Re: Expediente No. **NC2021/0009916**

Solicitud de patente a nombre de **ENVVENO MEDICAL CORPORATION**

Yo, CAROLINA DAZA MONTALVO identificada como aparece al pie de mi firma, domiciliada en la Carrera 11 No. 86-53, obrando como apoderada de la sociedad ENVVENO MEDICAL CORPORATION, domiciliada en Estados Unidos de América, solicitante de la patente de la referencia, en respuesta al oficio No. **20256** notificado mediante comunicación electrónica el 12 de diciembre de 2022, relacionado con concepto técnico de fondo, y para el cual solicité prórroga de 30 días el 2 de marzo de 2023, atentamente me permito manifestar:

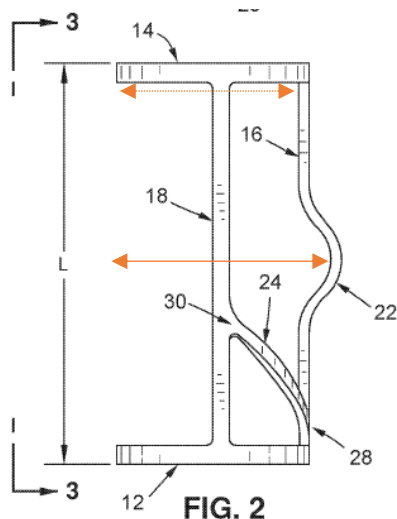
- 3.3.** El examinador indica que las reivindicaciones 32 y 44 no son claras porque no se entiende qué dimensión de la válvula se está tomando como referencia para compararla con el diámetro de los miembros del anillo de entrada y salida.

A este respecto se considera que una persona versada en la materia entendería que la válvula está unida al miembro de interconexión de una manera que permite colocar

el seno de la válvula a lo largo del área del miembro de interconexión que sobresale más allá de la región definida por un volumen troncocónico (por ejemplo, el elemento 22 de la figura 2).

El diámetro de la válvula sería el diámetro de la válvula medido desde el seno de la válvula, que se coloca en la región saliente de un miembro de interconexión a la pared exterior de la válvula. Por ejemplo, la flecha sólida añadida a la copia de la figura 2 anterior muestra la región saliente del miembro de interconexión donde se colocaría el seno de la válvula y la válvula se extendería hasta la pared exterior de la vena. Así, el diámetro de la válvula, cuando se coloca en la región sobresaliente (elemento 22 de la Figura 2) es mayor que los diámetros de los miembros anulares de entrada y salida (ver flecha discontinua añadida a la figura).

Figura 1 de D1

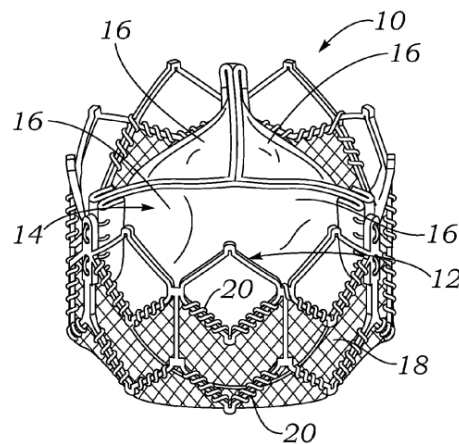
Además, aunque D1 incluye una sola oración que establece que las válvulas cardíacas generalmente incluyen un "marco *relativamente* rígido" (a [0005], Figura 1), D1 todavía no enseña (i) válvulas venosas; (ii) miembros rígidos del anillo de entrada o salida; (iii) una región sobresaliente/ volumen troncocónico y (iv) no es rígido, incluso en una dirección radial, en el contexto de la invención reivindicada.

En particular, el Solicitante señala que no se muestra ninguna estructura de anillo de entrada o anillo de salida en la Figura 1 de D1. En cambio, las porciones de entrada y salida son un entramado triangular, que proporciona la misma rigidez o un marco de soporte plano/nivelado que una entrada y salida en forma de anillo. En particular, un anillo proporciona soporte lateral mejorado en todas las direcciones a diferencia de la red triangular que se muestra en D1. Además, un anillo proporciona una superficie plana y uniforme para expandir la abertura de una vena en la que se pretende utilizar la invención reivindicada. Estas diferencias son notables ya que D1

Además, D1 describe un marco de celosía (como se muestra en la Figura 1). Incluso si los miembros de soporte de interconexión axial de D1 son rígidos, estos componentes brindan una rigidez significativamente menor al marco cuando se conectan a la red que es solo "relativamente *rígida* ", incluso si el material del que está hecho es rígido.
